大戸川ダム建設事業の検証に係る検討

報告書

別冊資料

パブリックコメントで頂いたご意見

図 1 淀川水系河川整備計画の想定

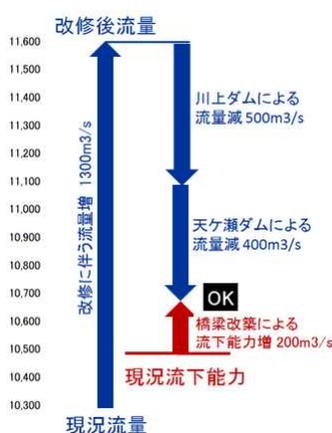
この説明を図で示したのが図 1 である。

枚方流量と流下能力は一致し、見事に辻褄が合っている。だが、流下能力や流量の評価に間違いはないだろうか。上記想定の間々について調べてみよう。

図2 淀川本川の流下能力(淀川水系流域委員会第59回委員会審議資料2より)

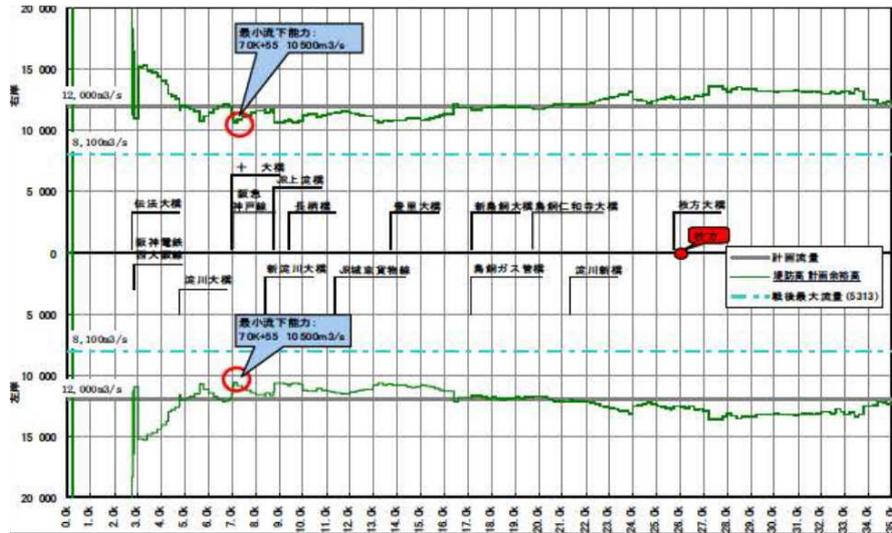
図 2 は、淀川水系流域委員会第 59 回委員会審議資料 2 に示された流下能力であるが、7.0K+55 での最小値 10500m³/s を淀川本川の流下能力としている。

ここで問題なのは、流下能力の算定に用いた水位流量曲線がいつの時点の粗度係数を用いた不等流計算によるものかである。最新値を用いていなければ、流下能力を過小評価している可能性がある。

もちろん、実際問題として、流下能力の評価値にそれほど高精度を求めるのは現実的ではないが、10500m³/s という流下能力はそれほど確たるものではないことを指摘しておきたい。

図3 現況河道での計画規模洪水パターンごとの枚方流量
(淀川水系流域委員会第61回委員会審議資料1-2-3より)

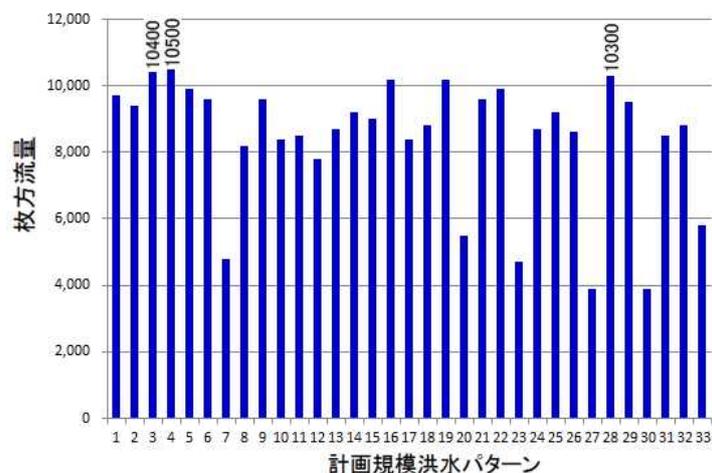
なお、同61回委員会審議資料3-1に示された数値データによると、図3に示すように、計画規模洪水33パターンのうちパターン3(昭和34年台風15号型1.45倍)では10400m³/s、パターン4(昭和36年10月豪雨型1.35倍)では10500m³/sとなっており、パターン28(昭和47年台風20号型1.53倍)の10300m³/sは最大値ではない。

パターン4の最大値の10500m³/sを採用しても、流下能力と同じであるため、以後の議論には影響しないが、なぜパターン28の10300m³/sを採用したのだろうか。

図 4 整備河道での計画規模洪水パターンごとの枚方流量
(淀川水系流域委員会第 61 回委員会審議資料 1-2-3 より)

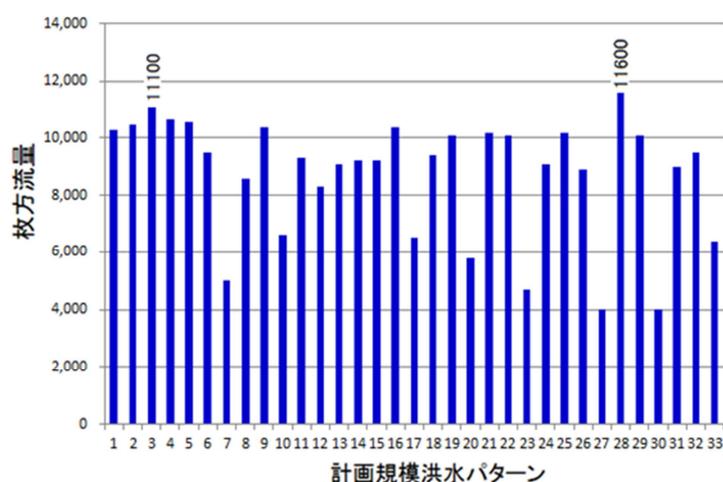
同じく淀川水系流域委員会第 59 回委員会審議資料 2 によると、天ヶ瀬ダム再開発が「あり」で川上ダムと大戸川ダムが「なし」の場合、戦後最大洪水に対応した整備河道に計画規模洪水があった場合の枚方流量は 11600m³/s になるとされている。同 61 回委員会審議資料 3-1 の数値データを示した図 4 より、パターン 28 の最大値を採用していることがわかる。

ここでも問題なのは、計画規模洪水があれば、戦後最大洪水に対応した整備の支川では氾濫が発生することになるが、その氾濫量をどのようにして評価したかである。評価の仕方によって枚方流量は変わってくる。

例えば、図4に示した計画規模洪水に対する枚方流量で、1位であるパターン28の $11600\text{m}^3/\text{s}$ を対象外とし、2位のパターン3を採用すれば、支川に戦後最大洪水対応をした場合の枚方流量は $11100\text{m}^3/\text{s}$ となる。この場合、川上ダムによる流量低減を $500\text{m}^3/\text{s}$ 以下だとすると、天ヶ瀬ダム2次調節による $400\text{m}^3/\text{s}$ 減と合わせると、枚方流量を流下能力の $10500\text{m}^3/\text{s}$ 以下にすることができ、辻褄を合わせられる。

図6 計画規模洪水に対する川上ダムの効果(岩倉地点)
(淀川水系流域委員会第71回委員会審議資料2-5より)

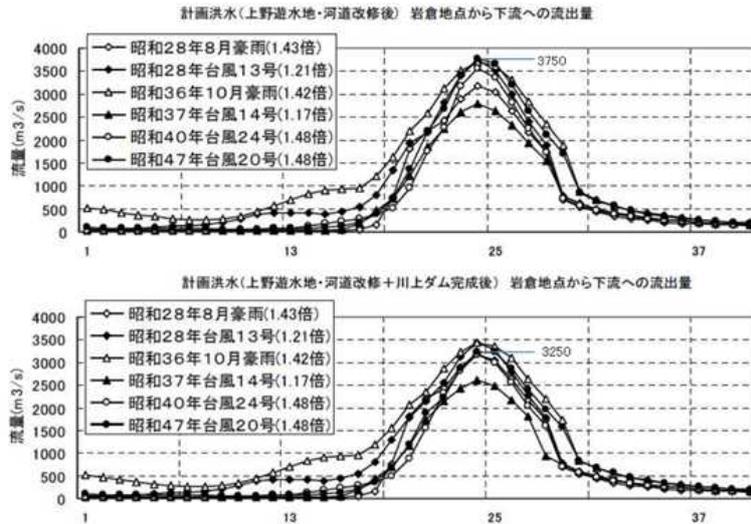
淀川水系流域委員会第 71 回委員会審議資料 2-5 によると、図 6 に示すように、計画規模洪水(昭和 47 年台風 20 号型 1.48 倍)に対し川上ダムによる岩倉地点でのピーク流量の低減は 500m³/s となっている。これが正しいとすると、岩倉・枚方間には 68.5km の距離があり、同じ低減量が枚方でも見込めるとは到底考えられない。

したがって、川上ダムの淀川本川への流量減を 500m³/s とするのは明らかに過大評価である。

図7 天ヶ瀬ダム2次調節の計画規模洪水への効果

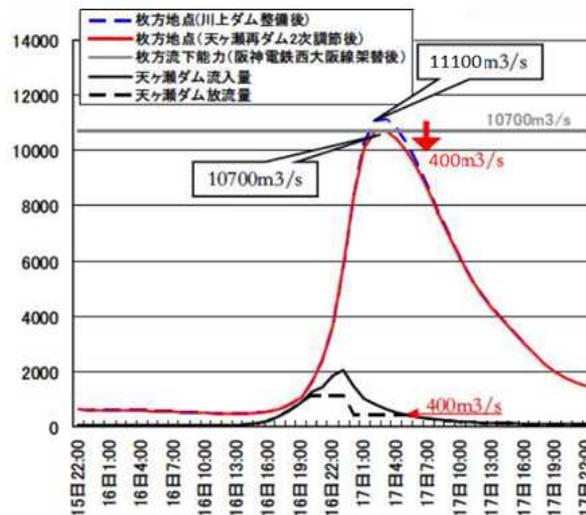
同じく審議資料2によると、図7に示すように、計画規模洪水(昭和47年台風20号型1.53倍(羽東師1/150))に対して、天ヶ瀬ダムの2次調節により枚方流量は400m³/s減るとされている。ただし、図中の数値は第2回検討の場・幹事会参考資料3に示された数値に合わせて一部修正している。

天ヶ瀬ダムの2次調節は、ピークカットではなく、連続的に流量を減らすため、計算さえ正しければ、枚方流量の低減量も正しいといえる。

ただし、戦後最大洪水対応をした支川に計画規模洪水があった場合に発生する氾濫量に未知の要素が含まれていることは変わらない。

図10 天ヶ瀬ダムの放流操作(再開発後) 近畿地整事業評価監視委形成 23年度第1回資料より

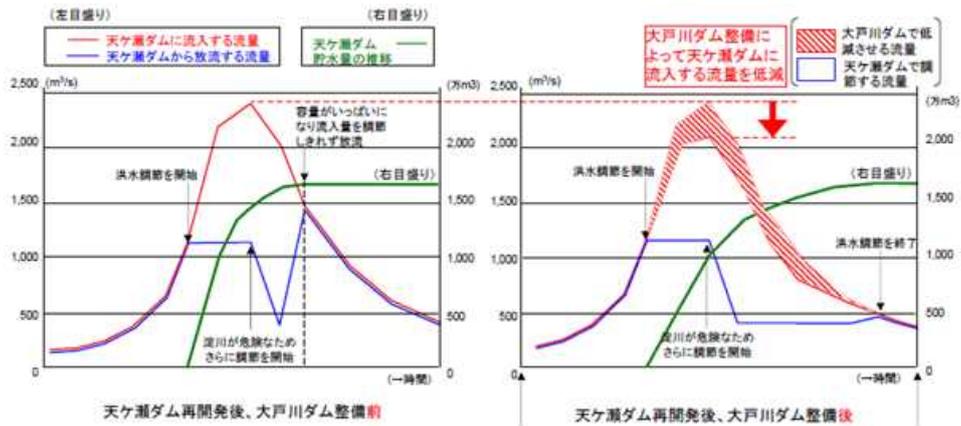
天ヶ瀬ダム再開発によりダム放流能力および宇治川流下能力の増大が図られたが、図10に示すように、大戸川ダムがない場合には洪水調節容量が不足し、2次調節が行えないとしている。

しかし、京都府の技術検討会の検討結果(京都府建設交通部：淀川水系河川整備計画案に対する京都府域への効果等に関する技術的評価(中間報告)、平成20年9月22日)によれば、「枚方が危険となる2パターンでの天ヶ瀬ダムへの流入量は小さく、大戸川ダムがなくても所定の2次調節を行うことができ、天ヶ瀬ダムがパンクする1パターンでは、枚方流量が小さく、所定以下の2次調節で対応できるため、大戸川ダムがなくてもよい」とされており、予備放流および2次調節の開始時期および放流量をより適切にすれば、宇治川、淀川の洪水調節には大戸川ダムは不要である。
